**INSTITUTO BRASILEIRO DO MEIO AMBIENTE E DOS RECURSOS NATURAIS RENOVÁVEIS
NÚCLEO DE LICENCIAMENTO - RS**

Relatório de Vistoria nº 8/2017-NLA-RS/DITEC-RS/SUPES-RS

Número do Processo: 02023.101697/2017-59

Interessado: ELETROBRAS - CGTEE

Foto 5. Embalagens de resíduos aguardando destinação.

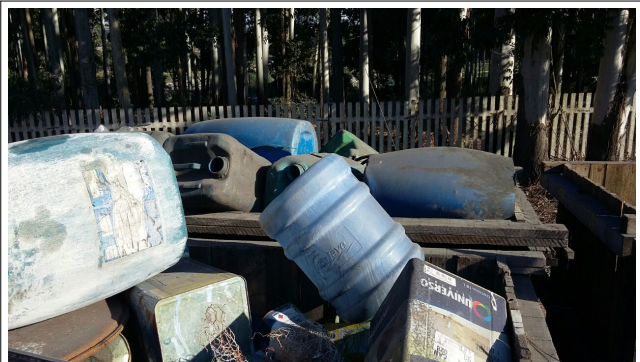
Apesar de haver sido contratada empresa em caráter continuado para remoção de resíduos sólidos estocados na Central de Armazenamento Temporário e gerados nas atividades da CGTEE em Candiota, constata-se a necessidade de ajustes na logística e capacidade de destinação dos volumes produzidos em tempo adequado, pois observa-se volume considerável de embalagens aguardando transporte na parte externa do depósito (fotos 5 e 6). Embora estejam vazias, ainda mantém potencial para contaminação do solo, visto que expostas às intempéries e sobre piso não impermeabilizado.

Foto 21. Bacia de decantação 04 sem manchas de óleo.

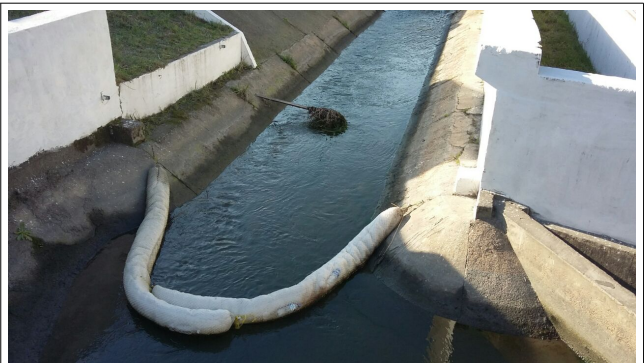
Encontrava-se em execução a limpeza da bacia de decantação (BD) 01 (foto 19), já tendo sido concluída a retirada de sedimentos da BD 05 (foto 20). Não se observou manchas de óleo nos sedimentos depositados da BD 05 tampouco no sobrenadante das demais bacias que se encontravam operando (foto 21) ou em barreira de retenção flutuante (foto 22) instalada em canal de ligação à casa de bombas. Esta constatação vem ao encontro das observações referentes ao funcionamento eficaz das CSAOs e segregação dos efluentes oleosos do esgoto pluvial devendo, entretanto, ser corroborada pelas análises físico-químicas dos efluentes no âmbito do respectivo programa de monitoramento, a serem analisadas pela equipe da DILIC que conduz o processo de licenciamento.

Foto 23. Instalação das caldeiras auxiliares da Fase C.

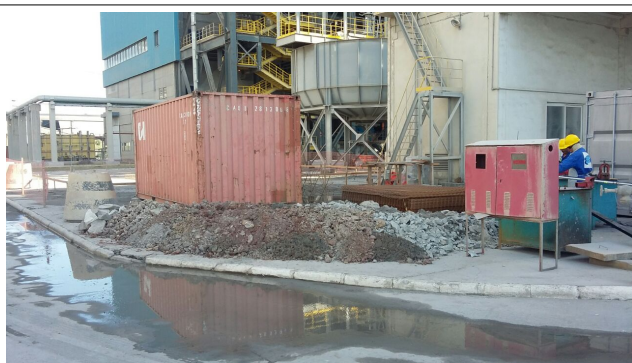
As fundações das duas caldeiras auxiliares da Fase C estão sendo concretadas (fotos 23 e 24), havendo previsão de conclusão completa do projeto até 23/11/2017, incluindo seu comissionamento, partida, testes operacionais, treinamento e aceitação definitiva, conforme cronograma em anexo. Caso obedecido o cronograma, atender-se-á o disposto no item 9 do Termo de Audiência.
